Artikelvervanging spanrol 531 0069 10 en 531 0071 10 in 531 0250 10

531 0250 10

Versie 11.2007

INA 0018

Fig 1: Afbeelding van de vervanging

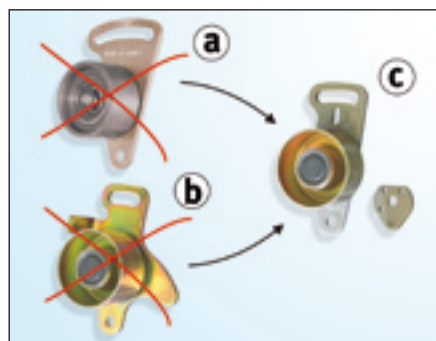
De beide spanrollen **531 0069 10** en **531 0071 10** zijn **niet** meer leverbaar en zijn vervangen door de spanrol **531 0250 10** (zie **Fig. 1**).

De spanrol **531 0250 10** bestaat uit twee delen:

- spanrol met basisplaat
- afstandsplaat

- a)** spanrol 531 0071 10
b) spanrol 531 0069 10
c) spanrol **531 0250 10**

1. Breng de motor in positie overeenkomstig de aanwijzingen van de fabrikant
2. Demonteer de oude spanrol (veer en bus zijn **niet** meer nodig)
3. Monteer de nieuwe spanrol (de oude bouten kunnen opnieuw worden gebruikt)
4. Span de tandriem met het daarvoor bestemde gereedschap
5. Draai de bevestigingsbouten aan volgens de instructies van de fabrikant
6. Draai de krukas handmatig twee omwentelingen in de draairichting van de motor
7. Controleer de tandriemspanning met het juiste meetapparaat, corrigeer indien nodig de tandriemspanning (herhaal stap 4-5)
